Европейская экономическая комиссия**Комитет по внутреннему транспорту****Всемирный форум для согласования правил
в области транспортных средств**

Рассмотрение проектов поправок к существующим
правилам ООН, представленных GRSP**Предложение по дополнению 1 к поправкам серии 04
к Правилам № 129 ООН (усовершенствованные детские
удерживающие системы)**

Представлено Рабочей группой по пассивной безопасности*

Рис. 1

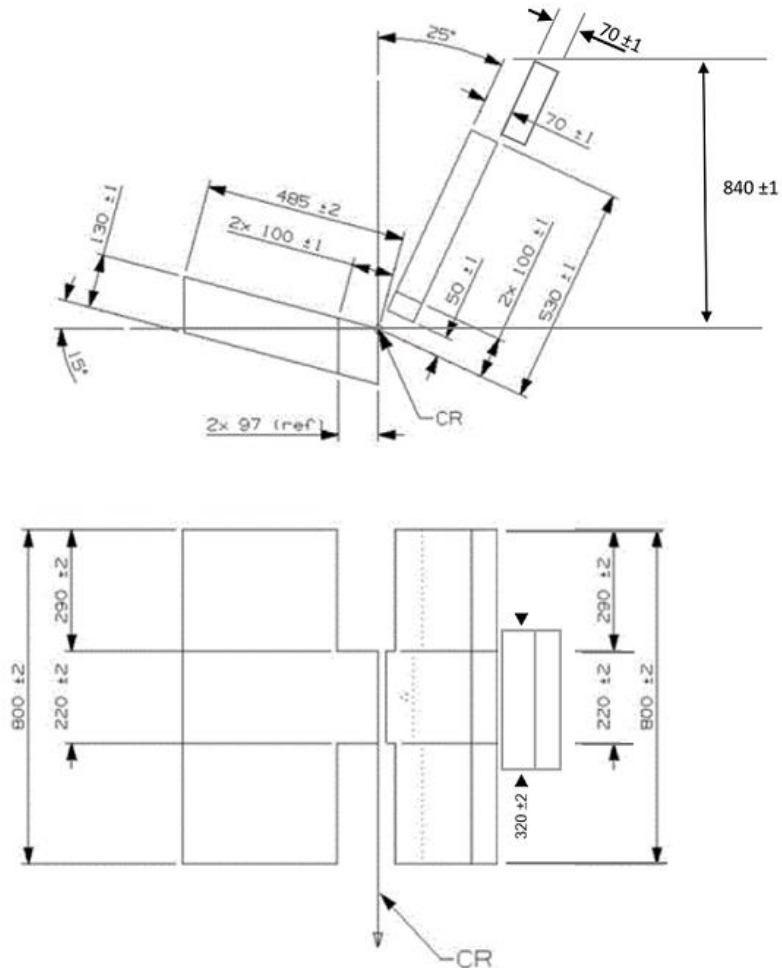
Включить новое добавление 5 к приложению 6 следующего содержания:

«Приложение 6 — Добавление 5

Факультативное защитное устройство для манекена

«3.4 Факультативное защитное устройство для манекена

При проведении испытания на испытательном стенде, описанного в настоящем приложении, на испытательный стенд для проведения динамического фронтального испытания бустерной подушки может быть установлено факультативное защитное устройство для манекена.

По решению технической службы это защитное устройство для манекена может быть покрыто пенополихлоропреном у двери со стороны бокового удара, как это определено в добавлении 3 к настоящему приложению, или другим материалом.

Размеры защитного устройства для манекена приведены в добавлении 3 к настоящему приложению.

Передняя поверхность защитного устройства для манекена устанавливается параллельно задней поверхности подголовника. Конструкция защитного устройства для манекена должна быть такой, чтобы оно не препятствовало размещению манекена на испытательном стенде. Кроме того, защитное устройство для манекена не должно препятствовать движению манекена и/или ремня безопасности для взрослых с креплением в трех точках во время динамического испытания до тех пор, пока не будет достигнута максимальная амплитуда горизонтального отклонения головы.
